Parere n. 1956 del 18/12/2015

Progetto:	<p><i>Variante ex art. 169 D.lgs. n. 163/2006 e ss.mm.ii.</i></p> <p><i>Collegamento autostradale Dalmine, Como, Varese, Valico del Gaggiolo ed opere connesse (Autostrada Pedemontana)</i></p> <p><i>C.U.P. F11B06000270007.</i></p> <p><i>Progetto Esecutivo tratta B1</i></p> <p><i>IDVIP 2801</i></p>
Proponente:	<p><i>CAL S.P.A.</i></p>

La Commissione VIA ha dato inizio alla procedura di verifica, ai sensi dell'art. 169, comma 4 del D.Lgs. 163/2006, del Progetto di Variante relativo alla Progetto esecutivo tratta B1 - Galleria artificiale "Lomazzo", relativa al progetto: Collegamento Autostradale Dalmine - Como - Varese - Valico del Gaggiolo ed opere connesse (Autostrada Pedemontana Lombarda).

progetto esecutivo - sezione trasversale galleria

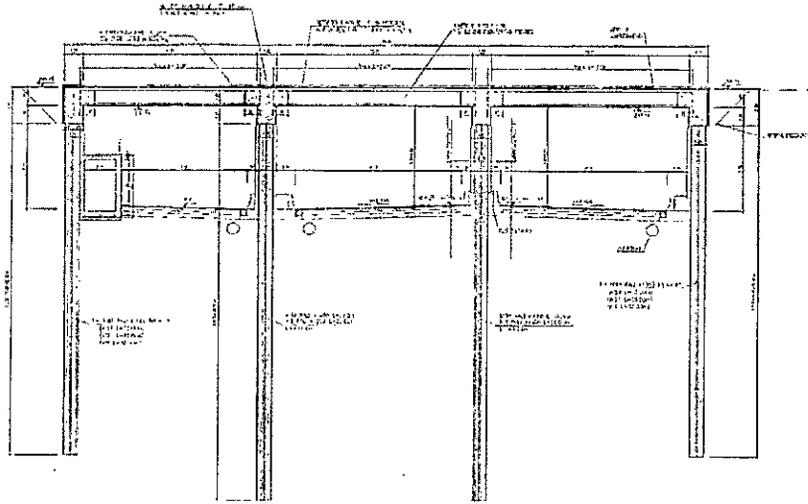
CONSIDERATO che le modifiche previste riguardano l'eliminazione del solettone di fondo e l'utilizzo di pali trivellati per le paratie in sostituzione dei diaframmi;

PRESO ATTO che le attività costruttive della Galleria Lomazzo prevedono la realizzazione di pali di fondazione profondi fino a 32 m da piano di campagna e **RITENUTA** condivisibile la scelta del Proponente di utilizzare trivellati scavati in presenza di sostanze additive (fanghi bentonitici) per evitare l'impiego di macchine di grandissima dimensione, per raggiungere le profondità necessarie vista anche la logistica dei cantieri (con ricettori sensibili presenti anche a breve distanza dagli stessi);

VALUTATO che la documentazione integrativa presentata dal Proponente illustra adeguatamente le modalità di realizzazione dei pali trivellati e di utilizzo e gestione dei fanghi bentonitici sia in corso d'opera, che, eventualmente, al termine del loro utilizzo;

VALUTATO infine che la soluzione prevista dal Proponente rappresenta una variante migliorativa e consente pertanto di diminuire gli impatti connessi alle opere di realizzazione della galleria, e pertanto una riduzione degli impatti relativi alla cantierizzazione cui risultano soggetti gli abitanti della zona;

Figura 3 Progetto Esecutivo - Paratie

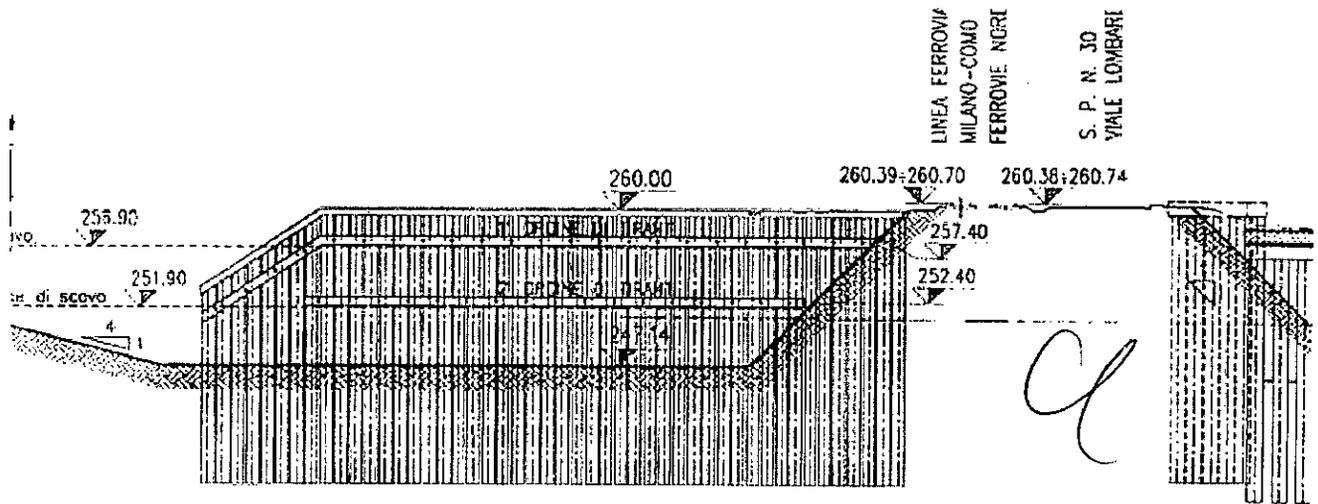
Il Proponente dichiara che le modifiche apportate alla Galleria di Lomazzo determina effetti sul bilancio terre e, in particolare:

1. l'eliminazione della soletta di scivolamento in c.a. del manufatto a spinta, che ha di fatto determinato il mancato scavo fino alla quota +247,14 comportando una diminuzione del volume di scavo pari a ca. 2.350 mc.
2. la variazione delle paratie esterne e interne al manufatto, che hanno determinato le seguenti variazioni di scavo:

Risulta quindi un complessivo minor volume di scavo pari a ca. 1.600 mc.

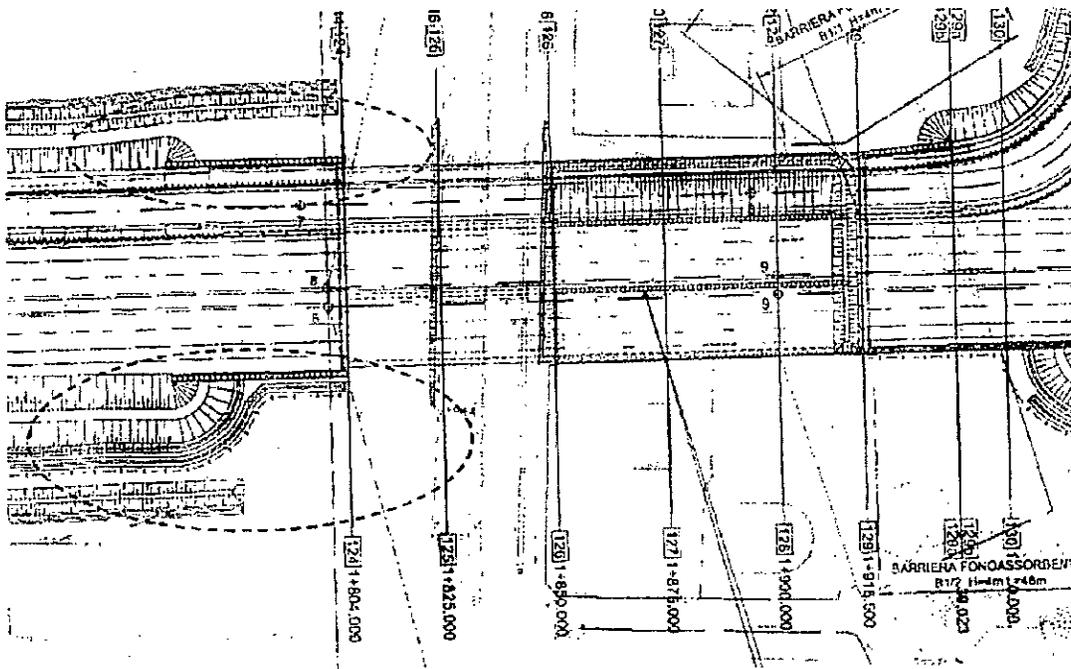
- la variante delle scarpate: la modifica delle trincee imbocco lato Ovest, compresa tra le pk 1+750 e pk 1+804, determina un aumento di volume di scavo pari a ca. 6.500 mc, in conseguenza della sostituzione dei muri con la scarpata inerbita.

Il Proponente, in conclusione, dichiara che la variazione complessiva dei volumi di scavo consiste in un aumento pari a ca. 2.500 mc, non significativi rapportati al bilancio terre della Tratta B1 pari a ca. 3.800.000 mc.
